CONTROL DE VOLUMEN EN TV PORTEROS SVP1000

CLAVE	Fecha de última modificación	Número Documento
CC-044 -SVP100	10 de Junio del 2005	044

PCB INTERNO EN EL MONITOR :

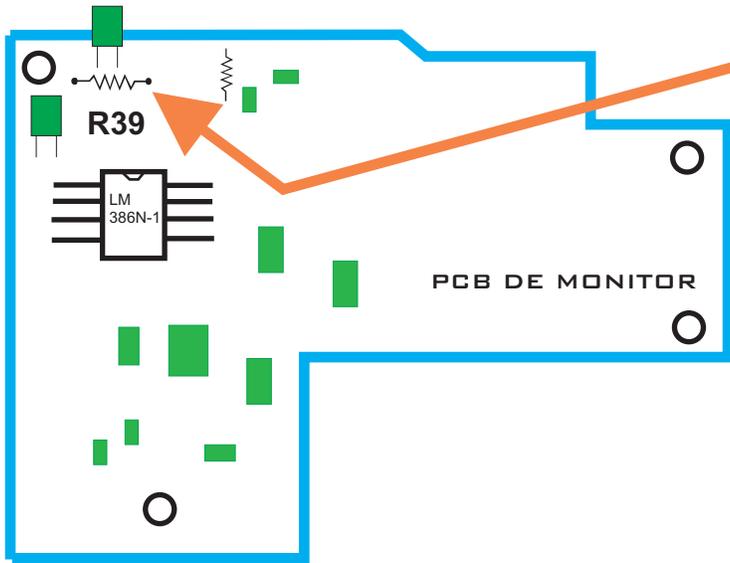
La resistencia **R39** tiene un valor de **47 k Ω** usted puede reemplazarla por un resistor **68 K Ω** ó por un potenciómetro de **100 K Ω** . La finalidad incrementar el audio del monitor a la cámara

PCB INTERNO EN LA CAMARA :

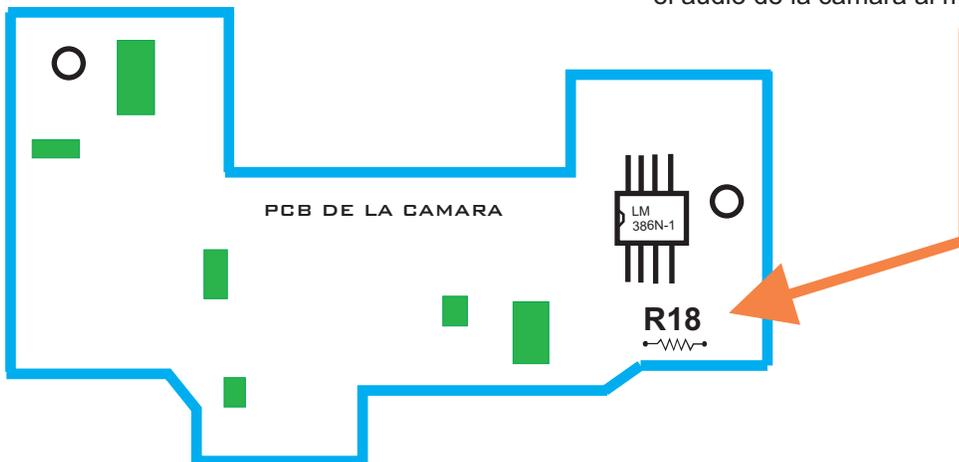
La resistencia **R18** tiene un valor de **750 Ω** usted puede reemplazarla por un resistor **6.8 K Ω** ó por un potenciómetro de **10 K Ω** . La finalidad incrementar el audio de la cámara al monitor.
